## ASSE VIARIO MARCHE-UMBRIA E QUADRILATERO DI PENETRAZIONE INTERNA MAXI LOTTO 2

### PROGETTO ESECUTIVO DI DETTAGLIO

<b>2.1.1. - PEDEMONTANA DELLE MARCHE</b> <b>Lotto funzionale del Sub lotto 2.1 - Tratto Fabriano - Matelica Nord</b> OPERE D'ARTE MAGGIORI: GALLERIE NATURALI GALLERIA NATURALE SERRE Piazzole di sosta tra le pk. 1+996-2+041 e le pk. 2+058-2+103 Relazione tecnica - Modifica della sezione di scavo	<b>SCALA:</b> <i>varie</i>  <b>DATA:</b> <b>Ottobre 2020</b>
--	--

**Figure 1 – Schema “tipo” planimetrico della piazzola di sosta di P.E.D.**

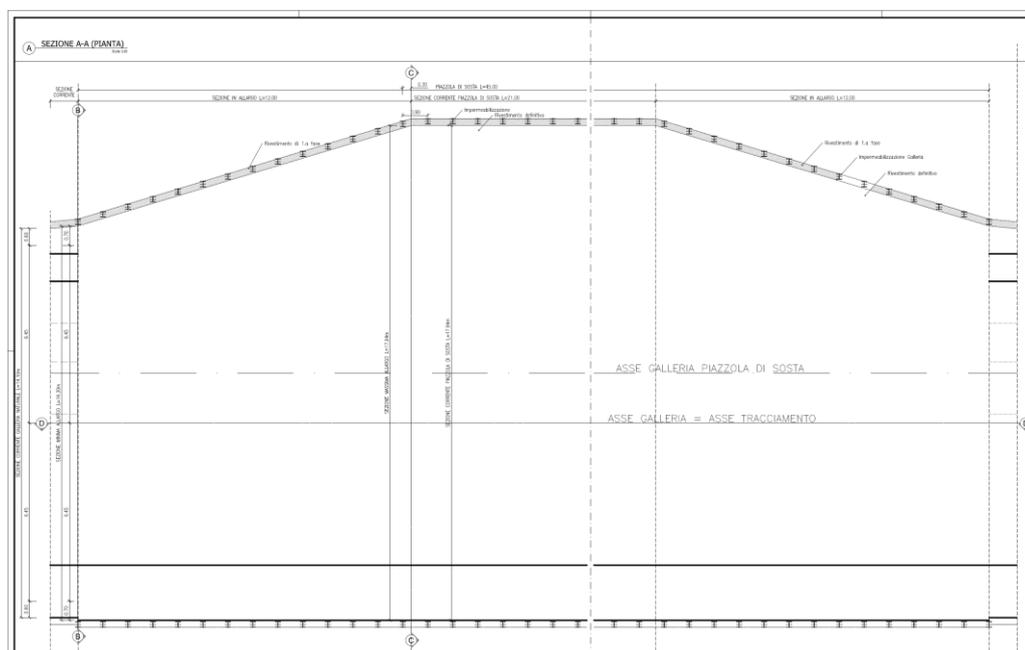
Per le Piazzole di sosta comprese tra le Pk. 1+996.68-2+041.68 e le Pk. 2+058-2+103, il progetto esecutivo di dettaglio prevede la realizzazione dello scavo in sezione variabile in funzione degli spazi necessari per l'allocatione delle diverse corsie di marcia e di entrata/uscita dalla piazzola.

Tale soluzione prevede lo scavo a sezione variabile lungo lo sviluppo della piazzola e che, quindi, si sviluppa in modo tale da seguire il reale andamento planimetrico della piattaforma stradale in modo tale da consentire la realizzazione di una sezione di scavo con profilo variabile, nel tratto interessato dalle corsie di entrata/uscita (12 x 2 = 24 m), ed a sezione costante nella parte rettilinea della piazzola (21 m) così come rappresentato nello stralcio planimetrico di figura seguente.

Tale soluzione consente lo sviluppo di un’ottimizzazione progettuale connessa alla riduzione dei volumi di scavo che risultano di entità inferiore per le tratte con lunghezza pari a 24 m (interessate dalle corsie di entrata/uscita dalla piazzola) garantendo, altresì, l’avanzamento in condizioni di maggiori sicurezza favorite dal fatto che lo scavo in sezione di massimo allargò risulta limitato ad una estensione di 21 m rispetto ai 45 m previsti nella soluzione di Progetto Esecutivo.

Per quanto attiene i rivestimenti definitivi la configurazione geometrica prevista in P.E.D. per la piazzola evita la realizzazione dei due muri tampone in corrispondenza delle progressive di inizio e fine della tratta di interesse prevedendo, invece, la realizzazione di un rivestimento che segue l’andamento planimetrico delle corsie.

Quanto sopra esposto chiarisce come la soluzione di P.E.D. garantisca l’incremento degli standard di sicurezza nei confronti degli utenti finali della strada. La sostituzione dei muri tampone, perpendicolari alle direzioni di percorrenza del traffico (in entrambi i sensi di marcia in considerazione del futuro utilizzo in bidirezionale della galleria), con rivestimenti a sezione variabile e tali da seguire l’andamento planimetrico delle corsie evita, infatti, improvvise discontinuità dei rivestimenti limitando il rischio di urti di tipo frontale.
